**Avis délibéré de la mission régionale d'autorité  
environnementale sur le projet de parc photovoltaïque  
par NEOEN sur la commune de Vallon-en-Sully (03)**

**Avis n° 2021-ARA-AP-1280**

**Avis délibéré le 1 février 2022**

Figure 3: Carte des sensibilisées écologiques habitats / espèces (source étude d'impact)

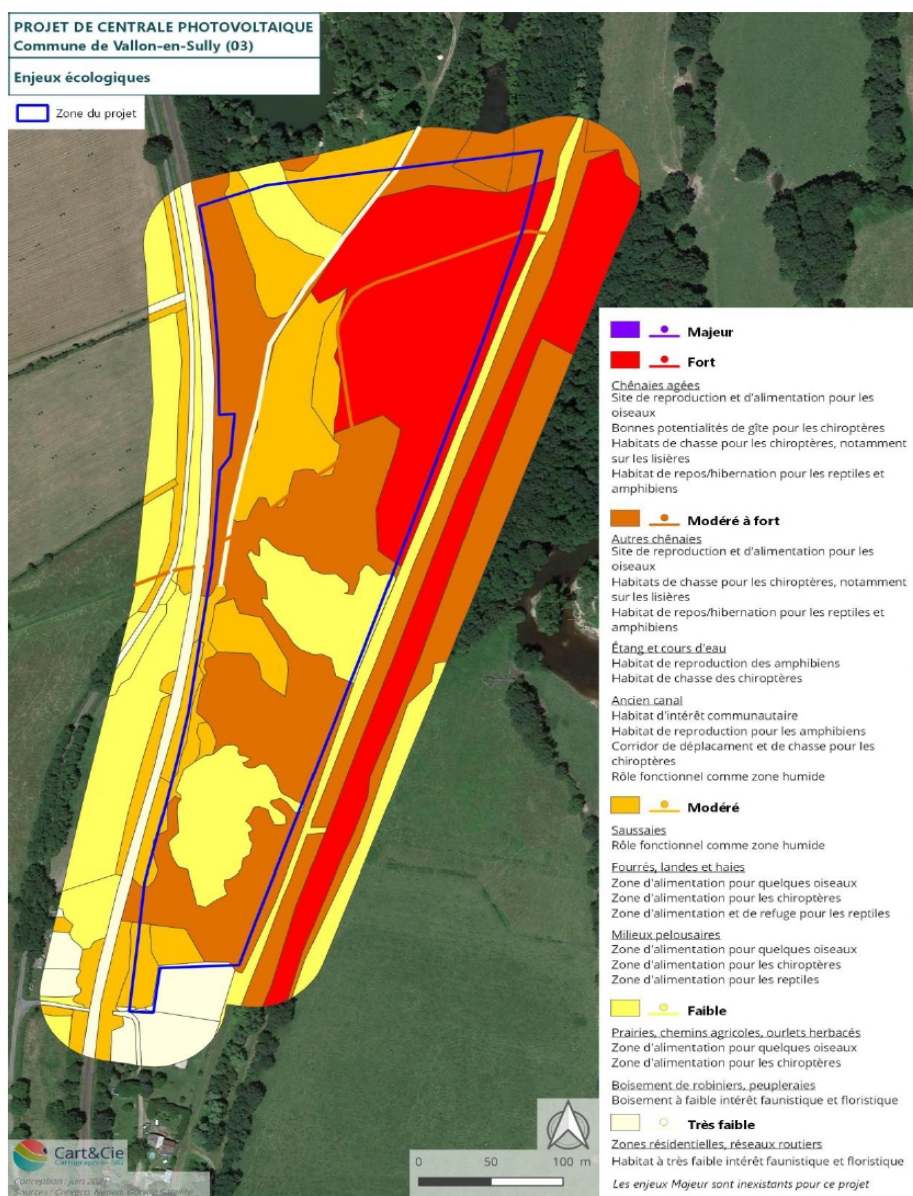
Dans la zone d'implantation, quatre zones humides ont été identifiées et délimitées selon le critère flore ou/et pédologique. Elles représentent une surface de 0,52 ha soit 6,3 % de la ZIP. Le dossier précise qu'il n'a pas été possible de déterminer avec certitude la nature humide ou non des sols parmi trois des 18 sondages réalisés (S 4, S 6, S 7). Pour l'Autorité environnementale ces trois dernières zones sont par défaut à considérer aussi comme des zones humides.

Le choix a été fait d'implanter des panneaux photovoltaïques sur les parties du site en zone humide. Or le dossier ne permet pas d'appréhender correctement l'impact du projet sur les zones humides. En effet le pétitionnaire ne prend en compte dans la surface impactée de zone humide que la superficie occupée par chaque pieu, multipliée par le nombre de pieux. Ainsi le pétitionnaire précise que la surface du projet impactant les zones humides recensées dans la zone d'étude sera de 1,65 m<sup>2</sup> pour les modules photovoltaïques (190 pieux de 8 465 mm<sup>2</sup>). Il en tire la conclusion que la surface affectée étant inférieure à 0,1 ha le dossier n'est pas soumis à la loi sur l'eau.

Or ce mode de calcul conduit très certainement à sous évaluer l'impact sur les zones humides.

En particulier les mouvements de terrains qui risquent d'assécher les dépressions ne sont pas analysés. Par ailleurs des pistes sont prévues dans la saussaie marécageuse mais le pétitionnaire considère qu'elles n'impacteront pas la zone humide ce qui paraît surprenant ; il n'étaye pas son affirmation. Des tranchées doivent être réalisées pour la circulation des câbles et le pétitionnaire considère également qu'il n'y aura pas d'effet drainant ce qui n'est pas non plus démontré. Le dossier ne fait pas état d'une quelconque analyse des fonctionnalités des zones humides, laquelle est un préalable indispensable à la définition et mise en œuvre de mesures d'évitement, réduction et si besoin de compensation adaptées. Le maître d'ouvrage s'appuiera utilement sur la méthode nationale d'évaluation de ces fonctions<sup>21</sup>.

**L'Autorité environnementale recommande au pétitionnaire de compléter l'identification des zones humides, d'analyser leurs fonctionnalités, de réévaluer les incidences du projet sur les zones humides et de revoir les mesures d'évitement, de réduction et de compensation (ERC) en conséquence.**
